**Avis de la Mission Régionale d'Autorité environnementale
Nouvelle-Aquitaine relatif à un
projet de centrale photovoltaïque des Pierrières
sur la commune d'Ardillières (17)**

n°MRAe 2022APNA15

dossier P-2021-11995

Localisation des zones Natura 2000 - Source : Etude d'impact p. 61

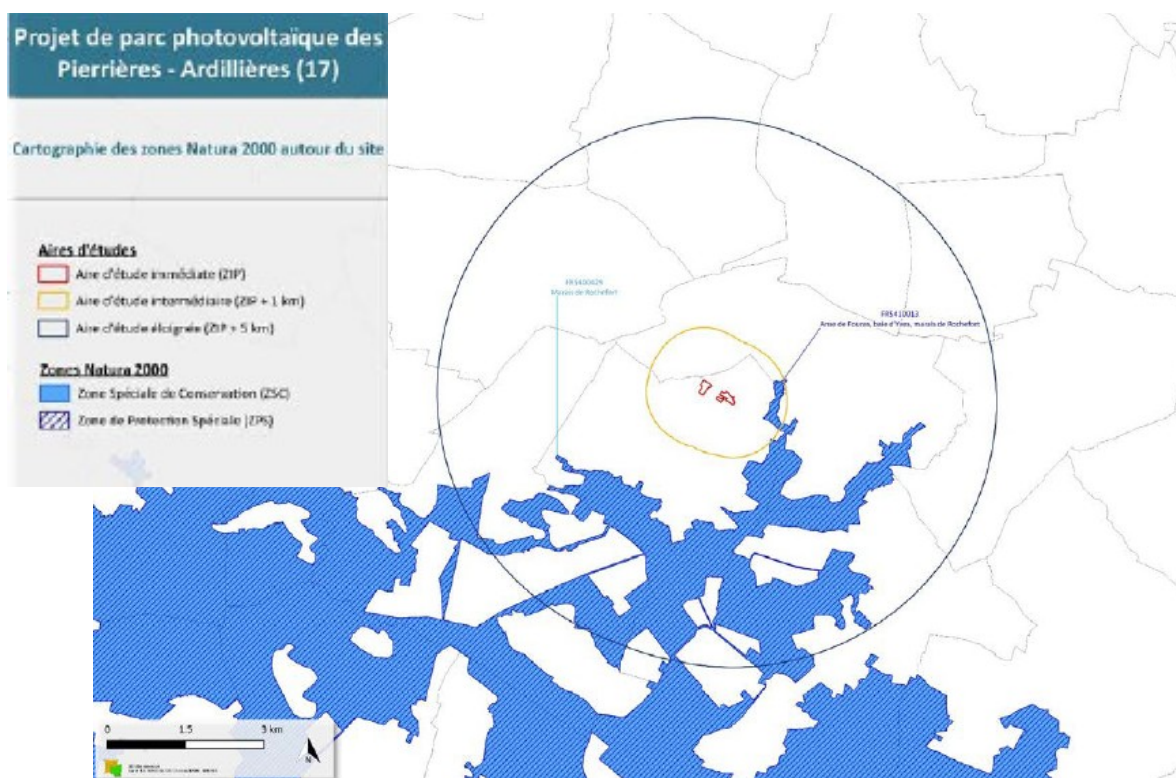
La MRAe relève que la pression d'inventaire mise en oeuvre (un seul passage durant la première quinzaine de juillet) ne permet pas de fournir les éléments nécessaires et suffisants pour caractériser les enjeux liés à l'Azuré du serpolet, espèce de papillon protégée, non observée sur le site malgré la présence de la plante-hôte de cette espèce (station d'origine).

Carte 78 : Implantation de la centrale photovoltaïque des Pierrières superposée à la cartographie des enjeux habitats (CERA)

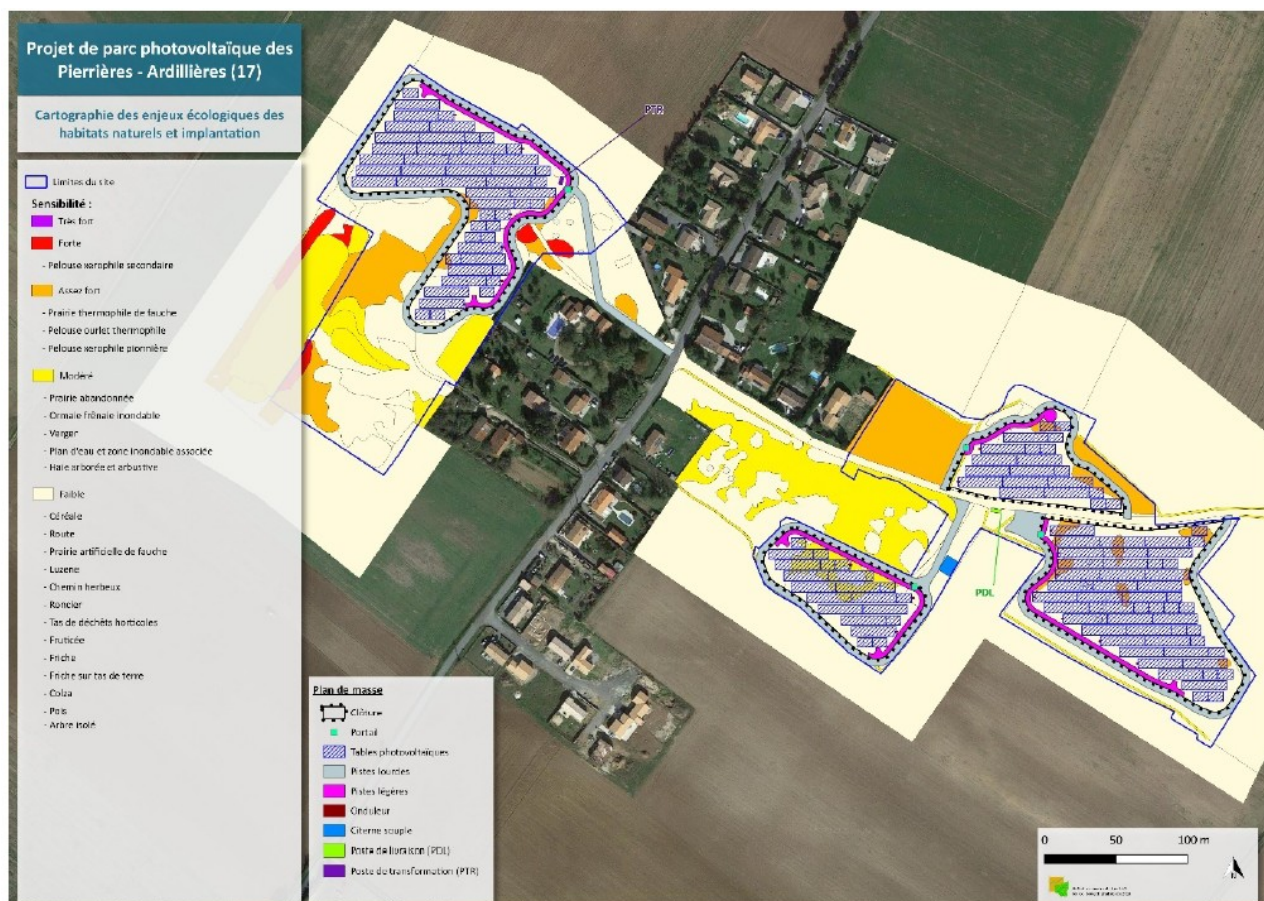
La MRAe rappelle que les insuffisances des investigations concernant l'Azuré du serpolet, espèce protégée de papillon, vient fragiliser la démarche d'évitement et de réduction proposée, qui doit par conséquent être reprise sur la base d'un état initial consolidé.

La MRAe recommande de conforter le dossier sur son analyse des impacts du projet sur les milieux naturels, à quantifier, et sur la capacité des mesures d'évitement et de réduction d'impact proposées. En cas d'impacts résiduels sur l'Azuré du serpolet, des mesures compensatoires sont attendues, notamment dans le cadre d'une procédure de demande de dérogation à l'interdiction de destruction d'espèces protégées.
